**Oggetto: revisione ed aggiornamento del Piano di Zonizzazione Acustica del Comune di Arcola - integrazioni.**

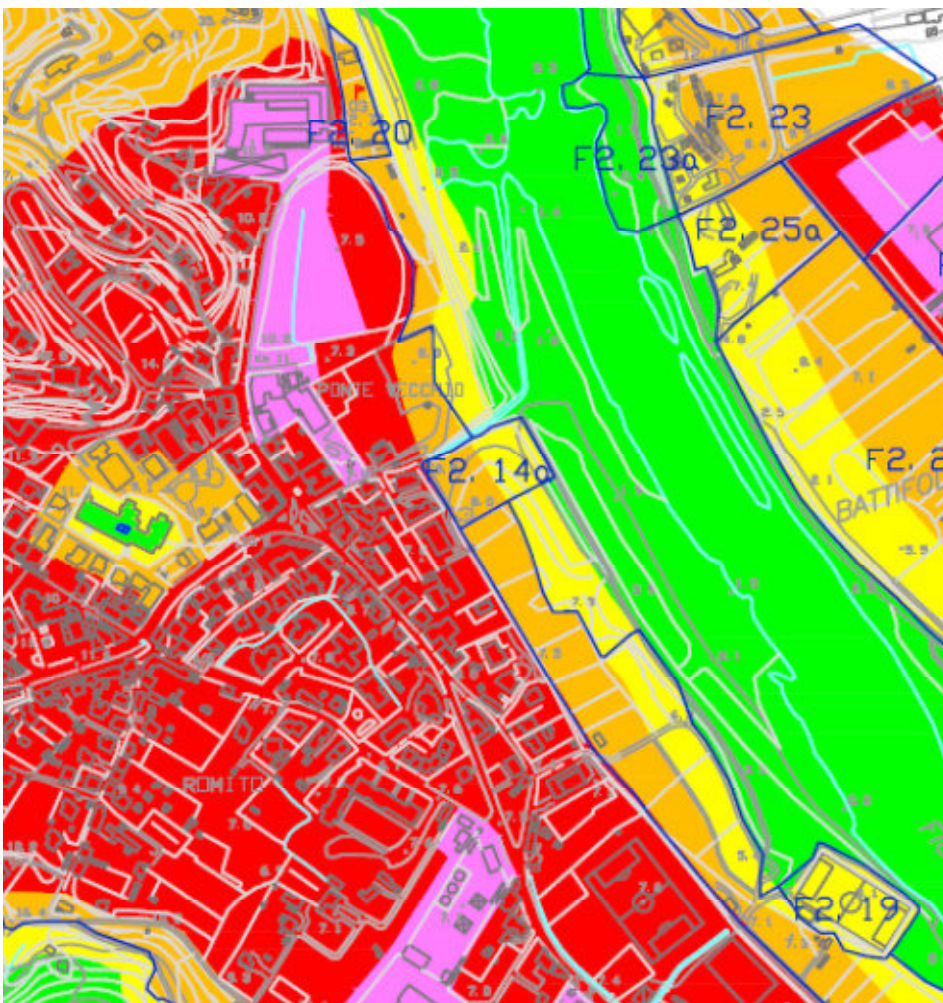
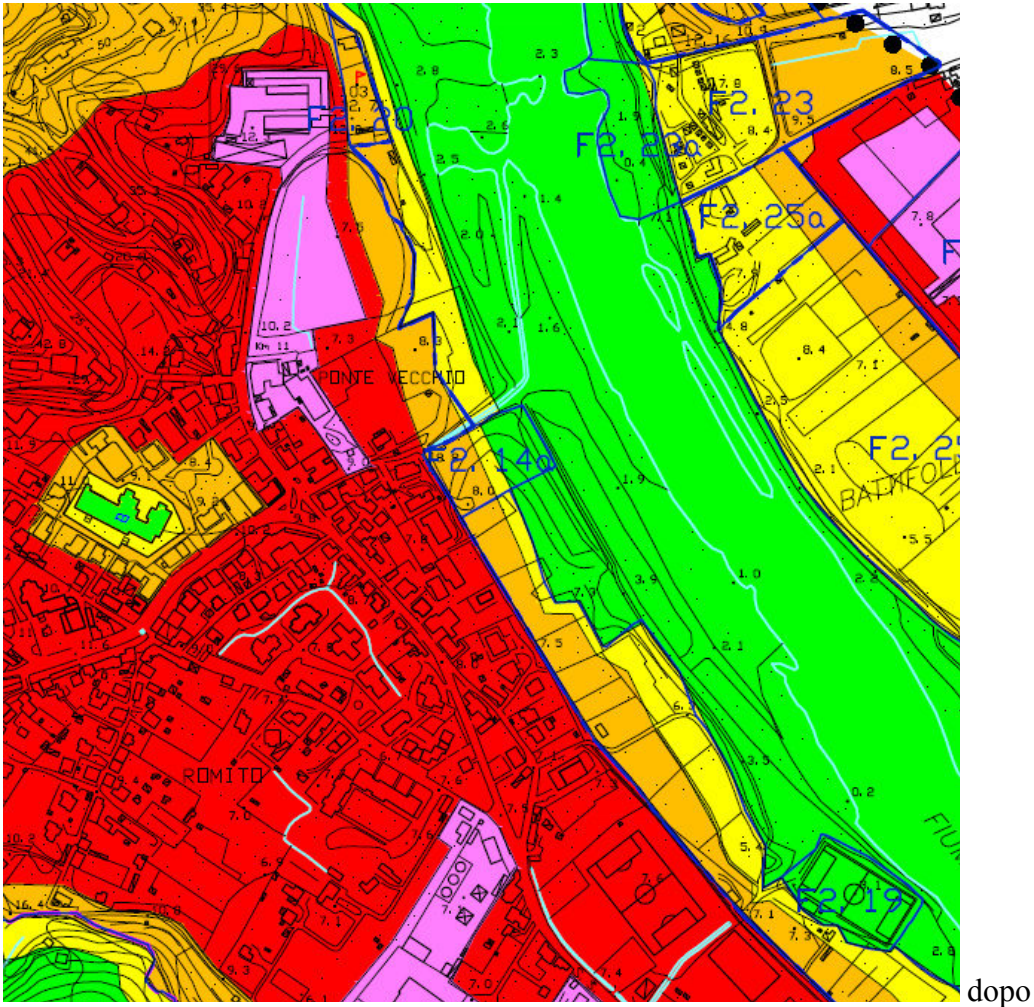
- richiesta: componente 2.1 in corrispondenza delle componenti 2.19, 2.14 e 2.20 - venga inserita in classe 1
- ✓ risposta: la componente 2.1 in corrispondenza della componente 2.14 è stata inserita in classe 1 (previo leggero restringimento delle fasce di transizione in classe 2 e 3). La componente 2.1 in corrispondenza della componente 2.14 è stata inserita in classe 1, con una stretta fascia di transizione in classe 2 a cavallo della perimetrazione della componente 2.1 stessa: ciò è stato possibile perché il rilievo fonometrico nel punto 6 ha fornito valori compatibili con la classe 1. Per la componente 2.1 in corrispondenza della componente 2.20 è stata aumentata l'estensione della classe 1; il sentiero che corre sulla sponda fluviale è stato mantenuto in classe 2 perché i rilievi fonometrici lì eseguiti (numero 5 e numero 7) non hanno fornito valori compatibili con la classe 1. E' stata altresì pressochè eliminata la fascia di transizione in classe 3.

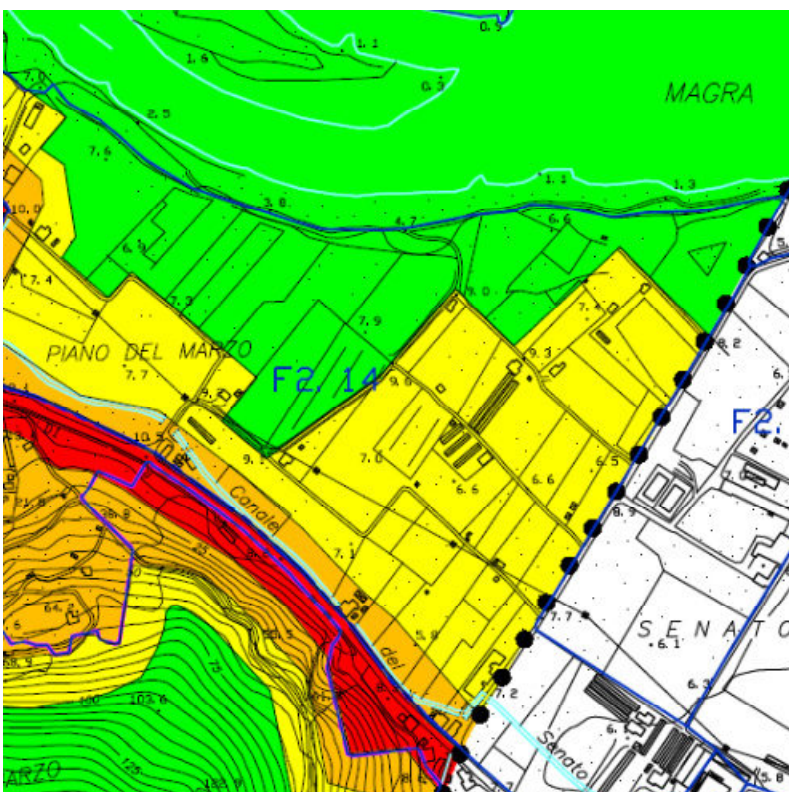
- richiesta: componente 2.14 in località Pian del Marzo - venga ampliata la fascia di livello 2 almeno sino al raggiungimento del rilevato sul quale è posta viabilità locale che corre generalmente parallela alla Magra
- ✓ risposta: è stato fatto, inglobando nella classe 2 le aree con prevalente attività agricola in località Pian del Marzo, ed inserendo in classe 1 le zone prossime alla sponda fluviale.

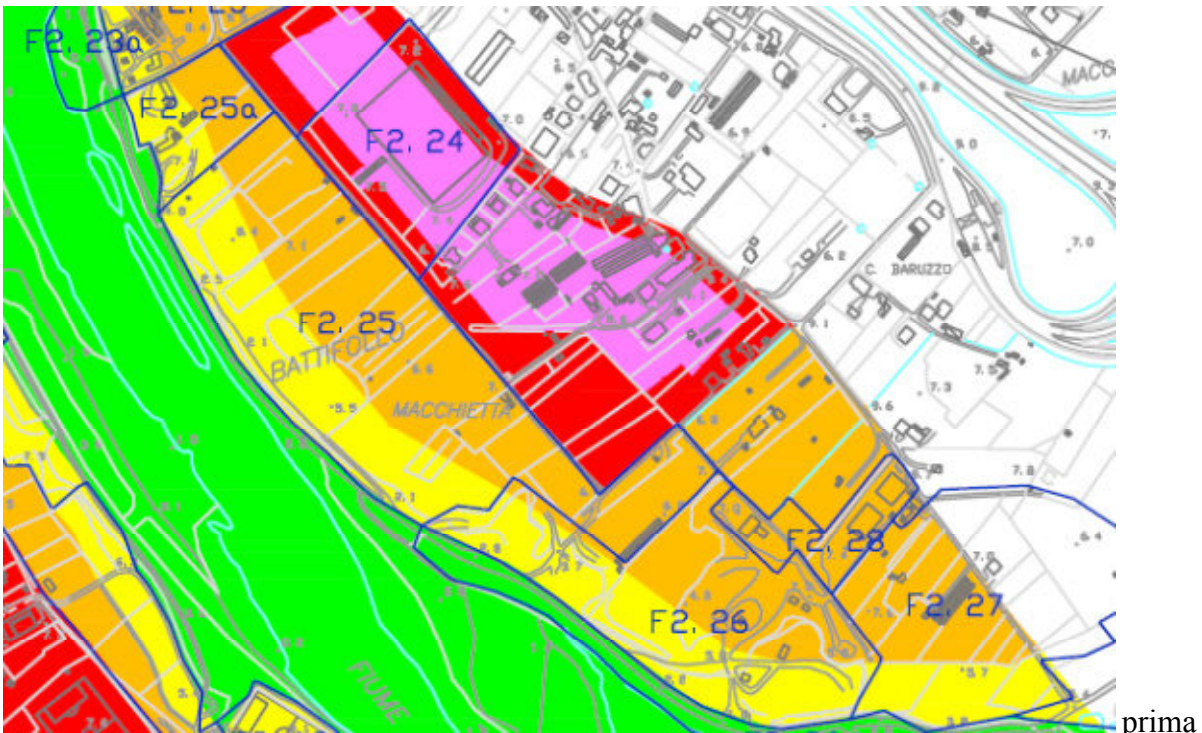
- richiesta: componente 3.3 e 3.4 - venga traslata la zona di transizione e sia posta a ridosso dell'arginatura
- ✓ risposta: è stato fatto, perché il rilievo fonometrico eseguito sul sentiero in alveo (numero 1) ha fornito valori compatibili con la classe 1.

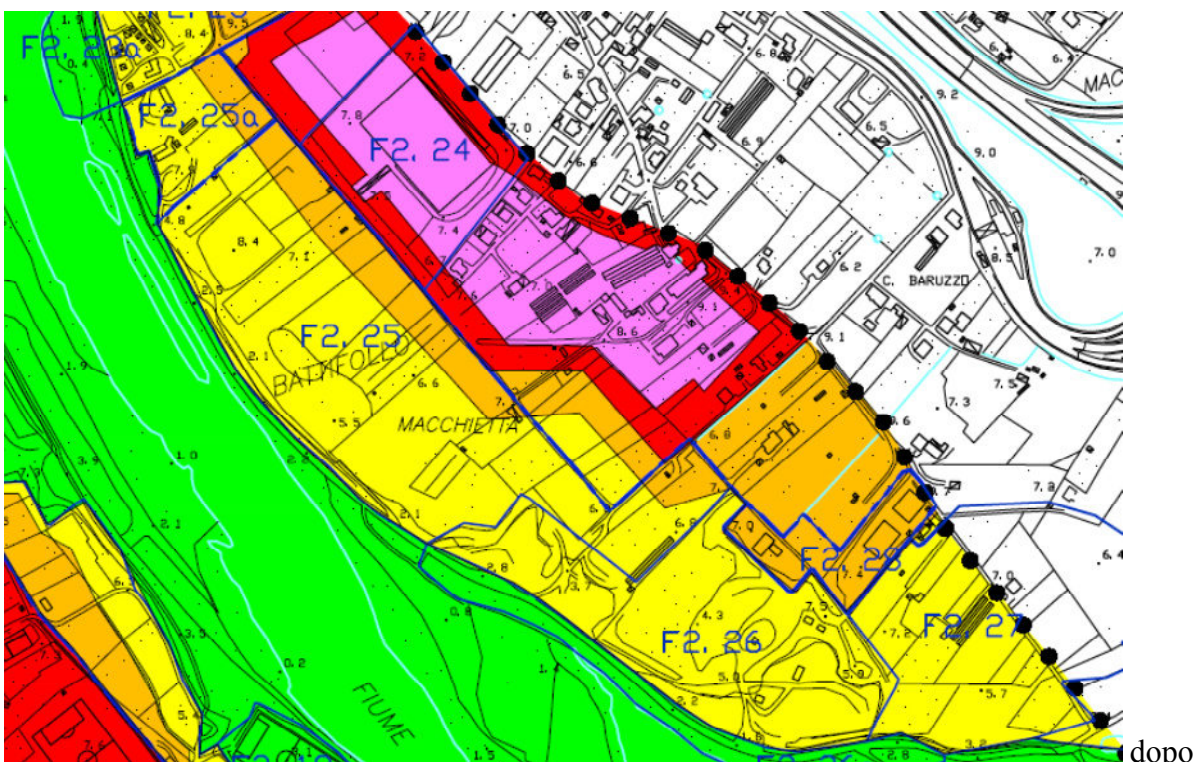
- richiesta: componente 2.25 - 2.26 - 2.27 - venga traslata la zona di transizione e sia posta a ridosso del livello 4 o comunque ampliata l'estensione della fascia di livello 2
- ✓ risposta: è stato fatto, limitando l'estensione della fascia in classe 3 ed ampliando quella della fascia 2, soprattutto in direzione del fiume Magra.
